湖南省湘江流域存量垃圾场综合治理项目耒阳市南京卫生填埋场升级改造工程
国内竞争性招标招标文件的补遗和澄清No. 4

(亚行贷款编号：3712-PRC 合同编号：C-LY02 招标编号：C-LY02)

招标文件的补遗和澄清No.4

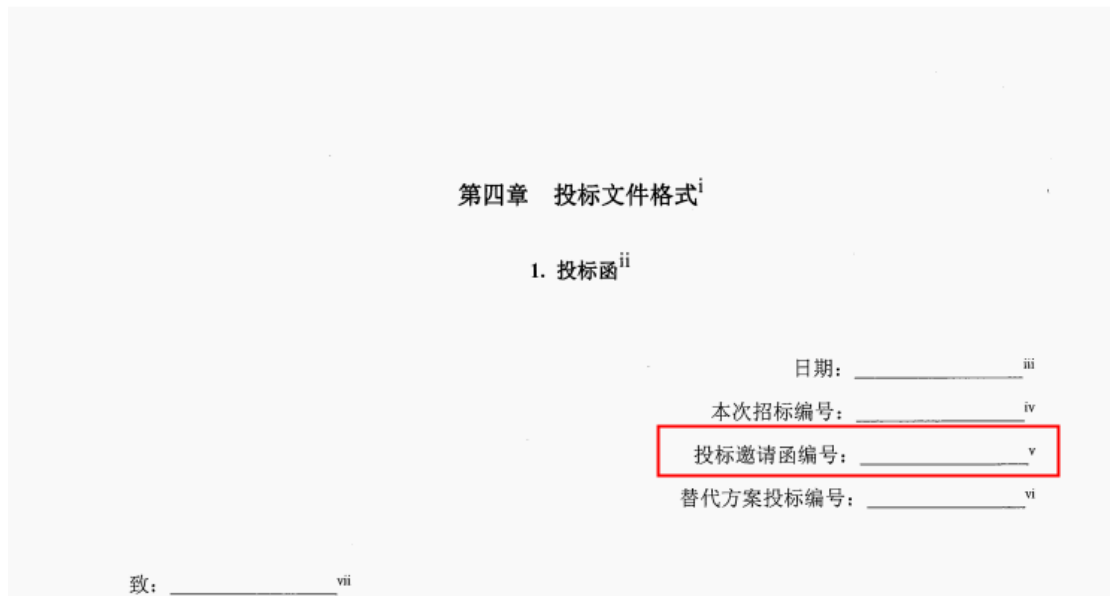
问题4: 在“第四章

投标文件格式”中，投标函和投标保证金（银行保函）都要求填写投标邀请函编号（如下图），由于在投标邀请函中只有招标编号，无投标邀请函编号，请问投标邀请函编号是否就是招标编号？

答复: 投标邀请函编号是招标编号，即C-LY02。

图 2

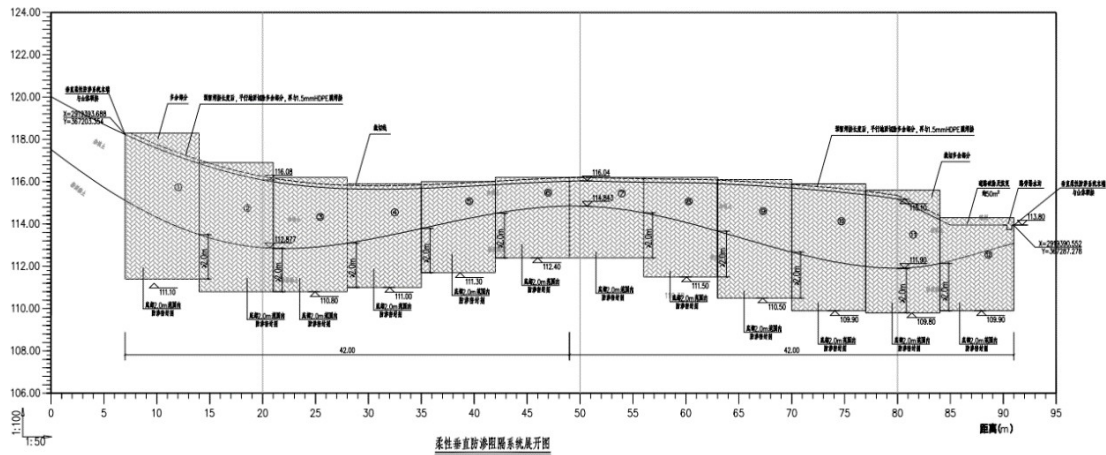
本项目设计图纸中, 柔性垂直防渗共 12 幅 HDPE 膜, 其中最小深度 3.8m, 最深深度为 6.9m (如下图 2)。而本项目要求柔性垂直防渗帷幕最小深度不小于10米, 超过了招标项目的具体特点和实际需要, 具有明显的排他性。

此处对于最小深度的要求, 针对性很强, 存在为特定投标人量身定做的可能性。

根据《中华人民共和国招标投标法实施条例》第三十二条第(二)项“招标人不得以不合理的条件限制、排斥潜在投标人或者投标人。(二)设定的资格、技术、商务条件与招标项目的具体特点和实际需要不相适应或者与合同履行无关”(如下图 3)

此项“柔性垂直防渗帷幕最小深度不小于 10 米”应酌情修改或删除。此处应模糊最小深度的概念, 最大化的筛选出满足项目施工要求的投标单位, 不将具备施工能力的投标单位拒之门外。避免出现竞争不足, 竞争不充分, 导致排他性的不合规情况。此处的对于柔性垂直防渗深度的要求描述, 建议修改为: “采用 HDPE 土工膜柔性垂直防渗 (HDPE 土工膜一膨润土复合墙) 工艺施工, 且单个合同中柔性垂直防渗面积不小于 1000m²、具备垂直防渗帷幕施工深度不小于 10 米的施工经验”。

第2.4.2特殊经验：“……采用HDPE土工膜柔性垂直防渗(HDPE土工膜—膨润土复合墙)工艺施工，且单个合同中柔性垂直防渗面积不小于1000m²、**最小深度不小于10米。**”修改为“……采用HDPE土工膜柔性垂直防渗(HDPE土工膜—膨润土复合墙)工艺施工，且单个合同中柔性垂直防渗面积不小于1000m²、**深度不小于6.9米。**”

答复：招标文件第三章、评标和资格标准、“2.4.2特殊经验”已作出修订，请参见此补遗第3条。
